Van: "Vries, Robert de"
Datum: Thu, 23 Apr 2020 09:48:15 +0200
Aan: "gemeente, gemhzn" <gemeente@huizen.nl>
Onderwerp: FW: MSR Liander, locatie?
Bijlage(n): LP_200018026_1.pdf, terreinafwerking 10A (1).pdf

Van: Staal, Nick <n.staal@huizen.nl>
Verzonden: vrijdag 20 maart 2020 11:40
Aan: Vries, Robert de <r.devries@huizen.nl>; Bekkum, Bram van <b.vanbakkum@huizen.nl>; Corbeel, Peter <p.corbeel@huizen.nl>
CC: Ripken, Dennis <d.ripken@huizen.nl>
Onderwerp: MSR Liander, locatie?

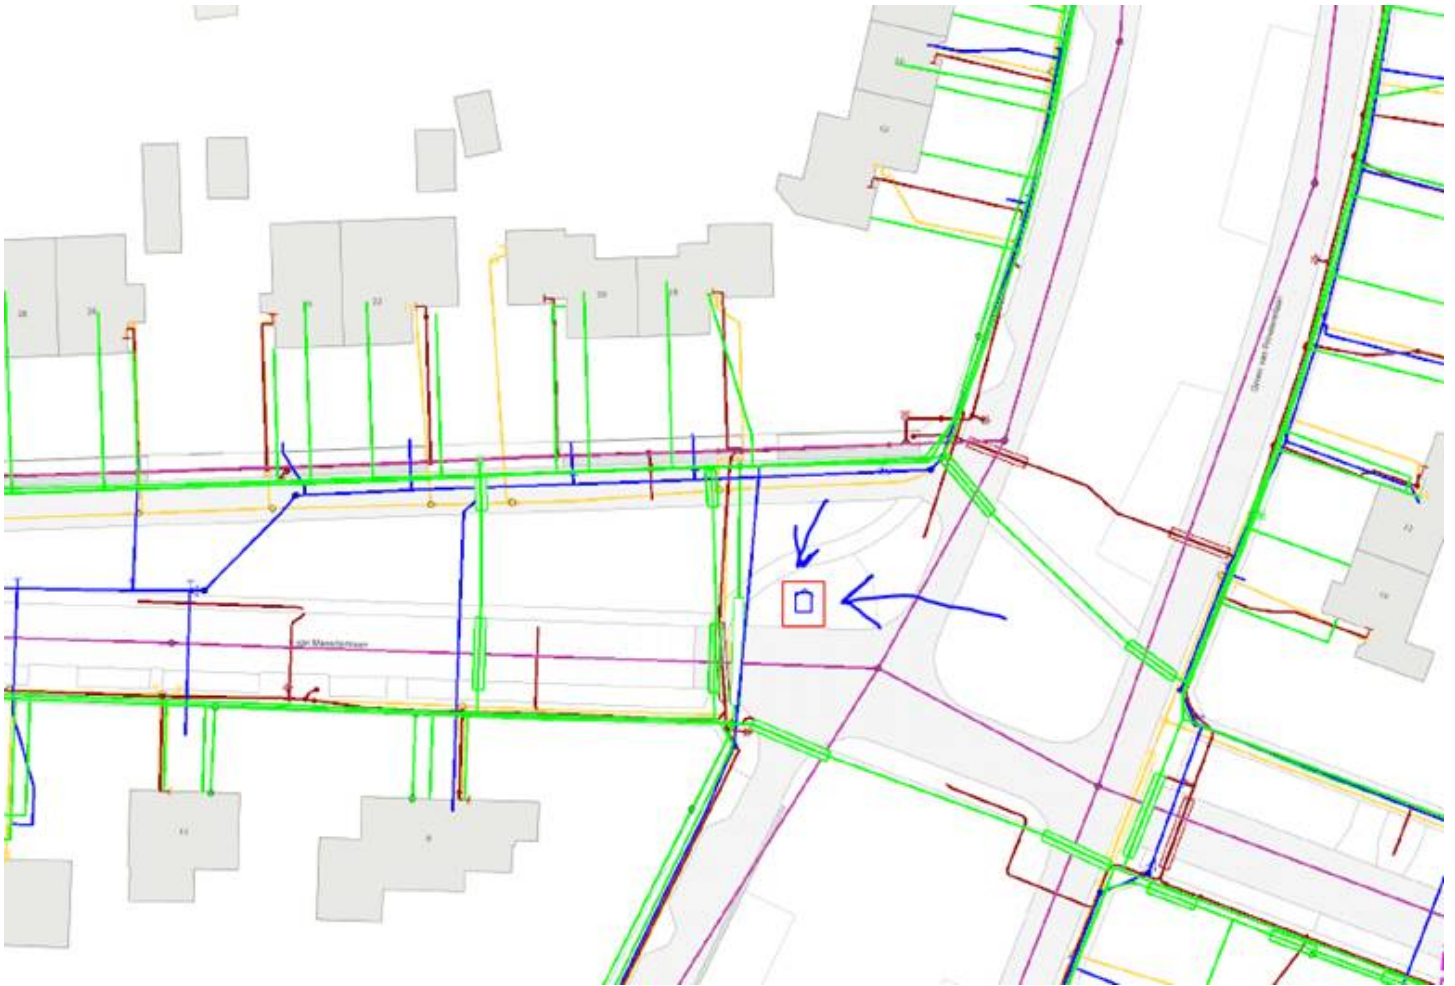
Ik heb met Liander een overeenstemming bereikt over de locatie. Zie ook het mailverkeer en de afbeelding hieronder:

Gelukkig, goed om te horen! Die groene lijn is niets, dat is bij ons in het CAD-systeem een soort lijn om twee gedeeltes/vlakken te onderscheiden van elkaar. Er ligt hier geen kabel of leiding.

Dit is helemaal goed zo. Weet jij toevallig wat de groene lijn is onder de voorgestelde positie? Deze zien wij niet terug in onze KLIC.

Dennis heeft de ruimte in onze KLIC ingetekend, zie bijlage. Daarbij wijs ik jullie ook nog even op het document m.b.t de terrein afwerking. In de tekeningen die jij mij stuurde staat de ruimte aan de rand van weg ingetekend, daarom als aandachtspunt de betegelde rand rondom de ruimte. Deze is nodig om onze monteurs vrije en daarmee veilige werk/bewegingsruimte te bieden wanneer ze bij de ruimte moeten zijn.

Dank je wel voor de verdere informatie, ik zal met een werkvoorbereider van Groen overleggen om de locatie vrij en "mooi" te maken voor inpassing.

Het is akkoord om de vergunning in MOOR aan te passen, vanzelfsprekend keur ik deze goed.

Ik zal mijn collega Robert de Vries van grondzaken informeren om de XYZ-coördinaten aan te leveren. Mocht je tussentijdse statusupdates willen, dan kun je hem bereiken op r.devries@huizen.nl of op tel.nummer 035-5281516.

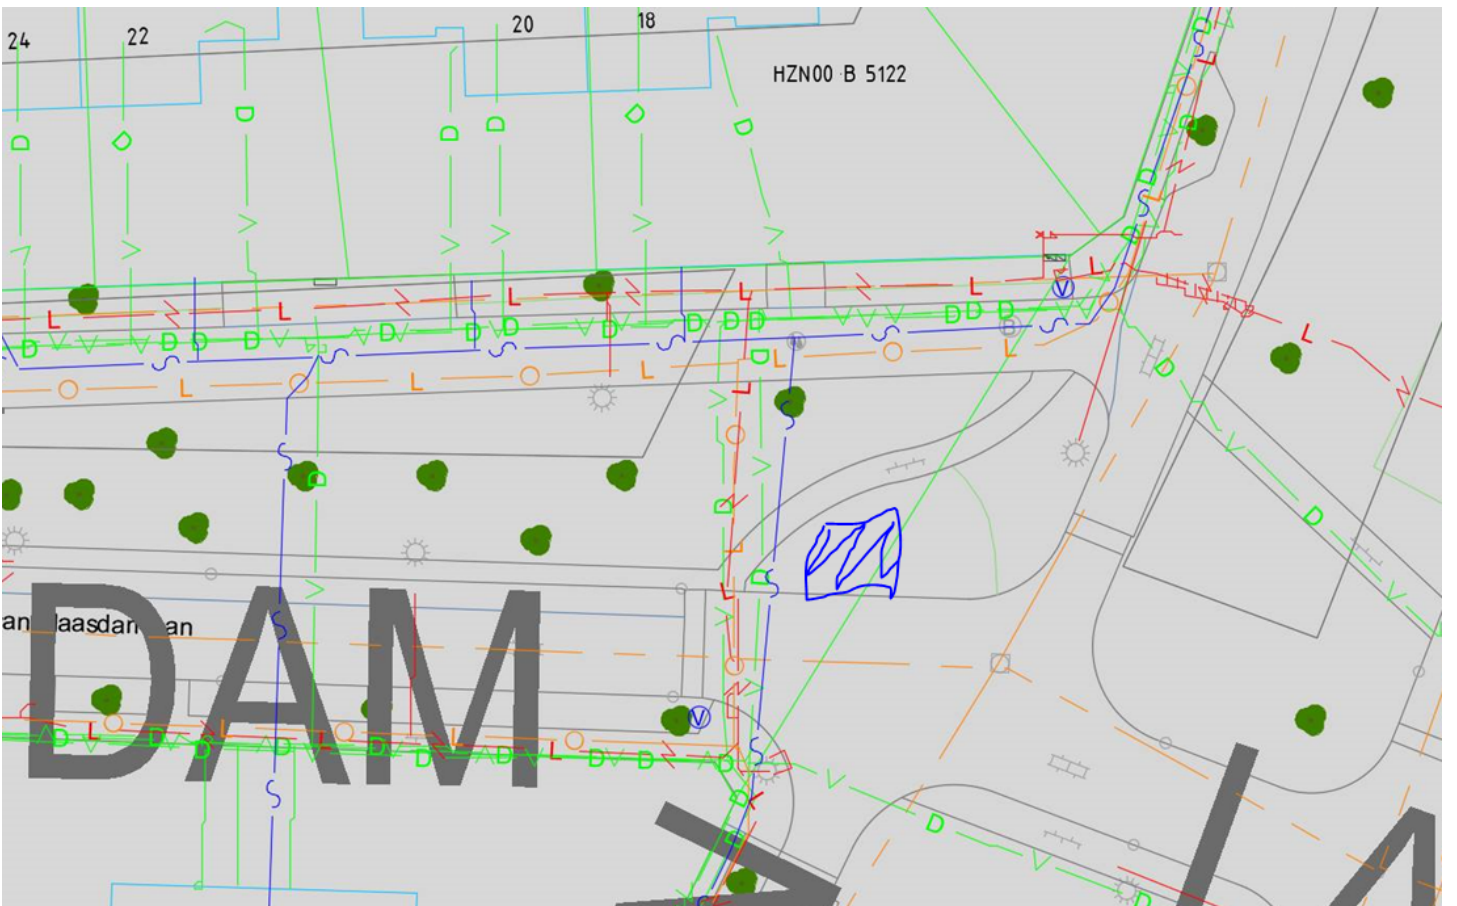
Ik heb ff wat op de KLIC ingetekend.
Rood zou de omranding worden van onze grond. Blauw het station. Met de deuren richting het noorden.

Ik zie alleen op de KLIC van Nick nog een groene lijn lopen welke niet op onze KLIC staat.
Ligt hier nog een verdwaalde telecom kabel?

Als dit (zoals in mijn tekening) de positie wordt vind ik het prima.
Graag X Y en Z coördinaten aanleveren ☺
